T.C.
ANTALYA BÜYÜKŞEHİR BELEDİYE BAŞKANLIĞI
İmar ve Şehircilik Dairesi Başkanlığı

Sayı : E-90852262-105.03-335332
Konu : Muratpaşa, Ermenek Mah. 9446 Ada 5
Parsel 1/1000 Uip. Değ.

1/1000 ÖLÇEKLİ UYGULAMA İMAR PLANI DEĞİŞİKLİĞİ

1/1000 ÖLÇEKLİ UYGULAMA İMAR PLANI DEĞİŞİKLİĞİ
AÇIKLAMA RAPORU

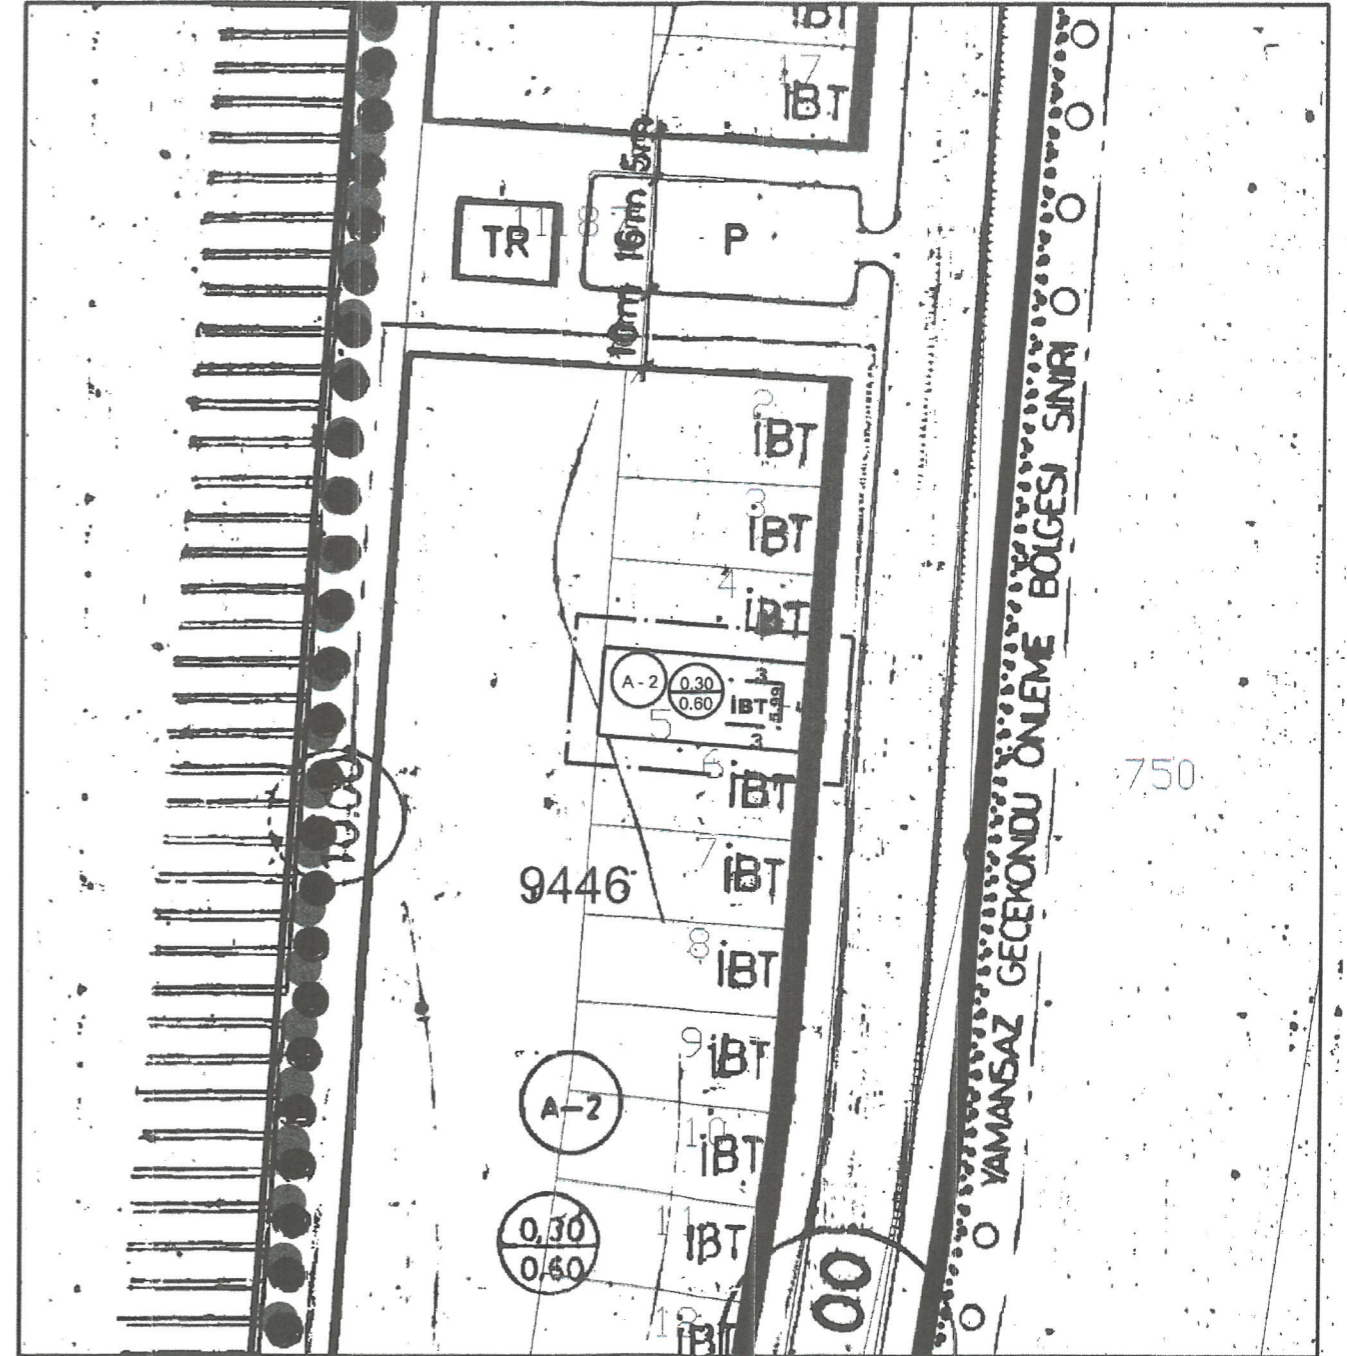
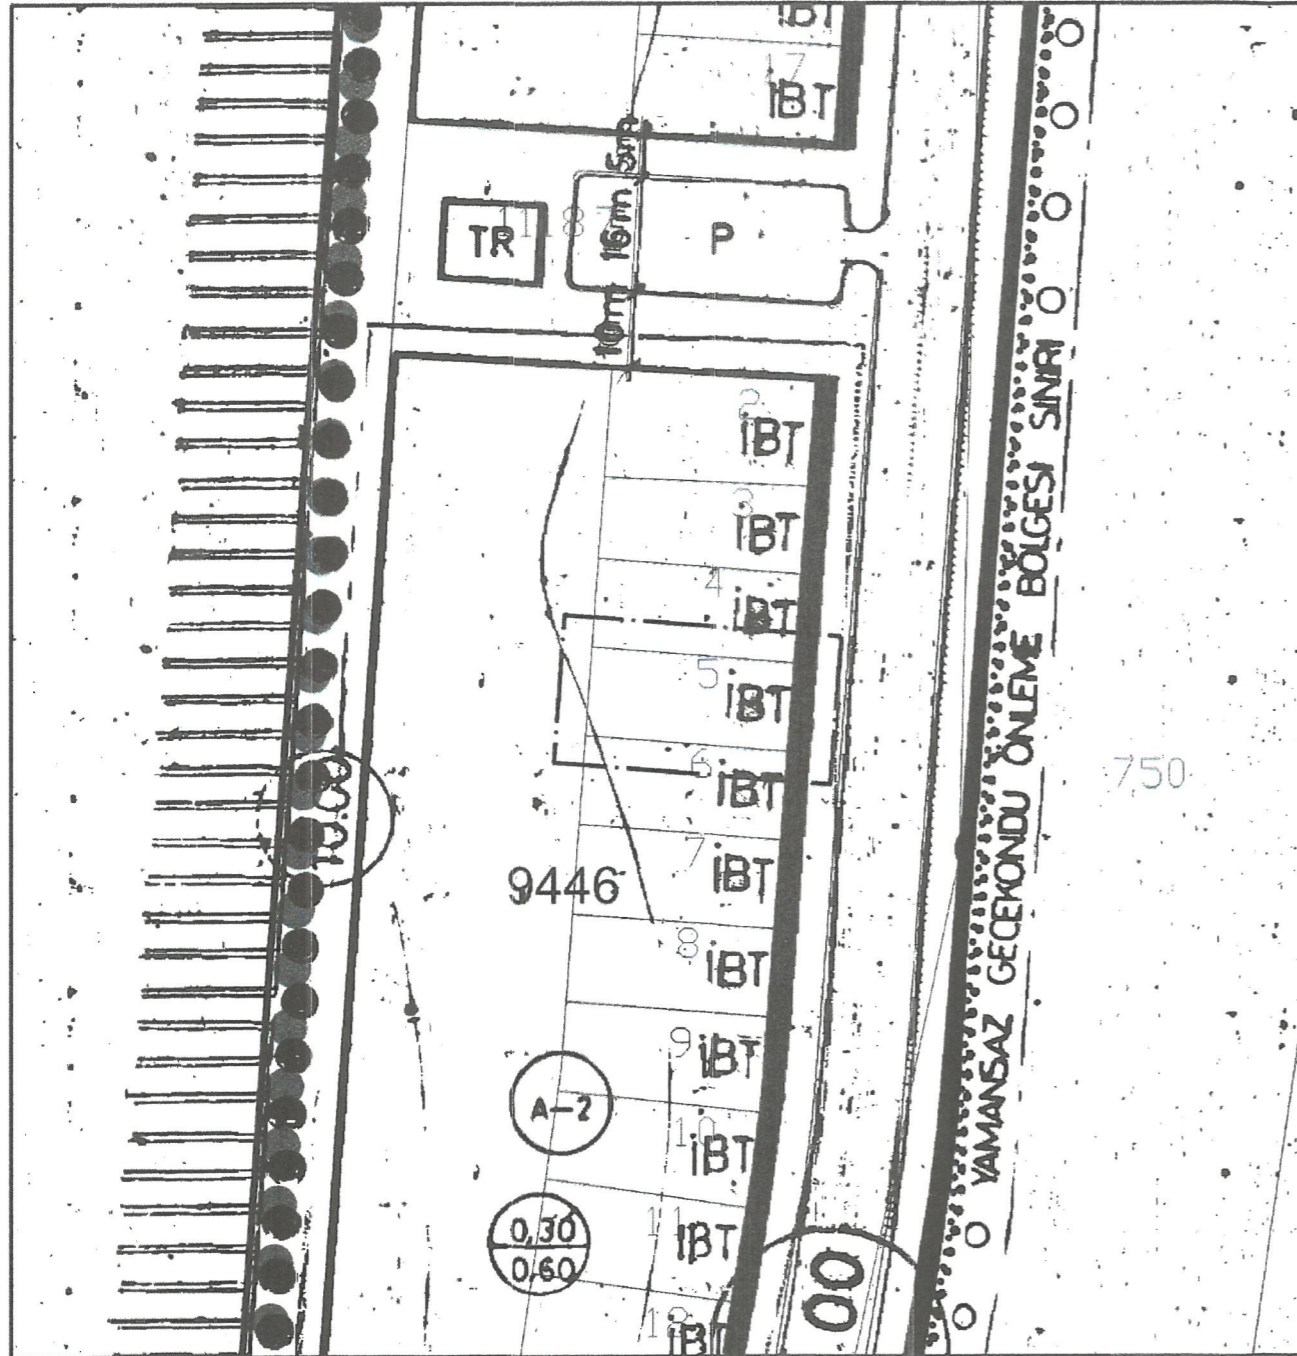
A-2, 0.30/0.60 yapılaşma koşullu, İBT (İsteğe Bağlı Ticaret) ve Konut kullanımlı 9446 ada 5 parselde yapılaşma koşulları ve kullanım kararı değiştirilmeden kuzeyden ve güneyden 3'er m., doğudan 5 m. yapı yaklaşma mesafesi eklenmesi, 5.99m cephe genişliğinin belirtilmesi ve "Planda Yapı Yaklaşma Mesafelerine uyulacaktır." Plan notunun eklenmesine ilişkin önerilen 1/1000 ölçekli uygulama imar planı değişikliğinin Planlama ve İmar Komisyonu Raporu doğrultusunda kabulüne oy çokluğu ile karar verildi.

-Planda yapı yaklaşma mesafelerine uyulacaktır.

Plan1: Mevcut ve Öneri 1/1000 ölçekli Uygulama İmar Planı Değişikliği

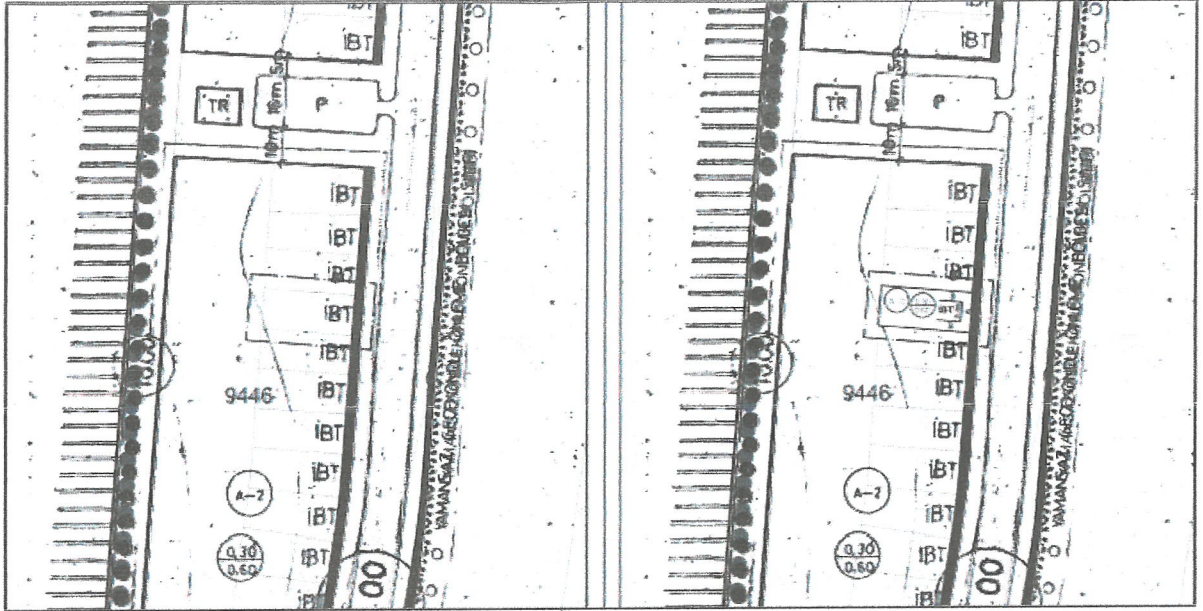
Hazırlanan 1/1000 ölçekli Uygulama İmar Planı değişikliği ile Antalya ili, Muratpaşa Belediyesi, Ermenek Mahallesi, 9446 ada 5 parselin belirtilen ihtiyaç ve gerekçeler ile parsel maliklerinin talebi üzerine Konut Alanında (Ayrık Nizam 2 katlı ve TAKS=0.30, KAKS=0.60) yapı yüksekliği ve yapı yoğunluğu değiştirilmeden ön bahçe çekme mesafesi 5 m., yan bahçe çekme mesafeleri 3'er m. olarak tanımlanmış ve yapı yapılabilir olması sağlanmak istenilmiştir. Plan değişikliği sonrası oluşan parselde yaklaşma mesafesinin ön cephe uzunluğu 5.99 metre olarak plana işlenmiştir.

-Planda yapı yaklaşma mesafelerine uyulacaktır.
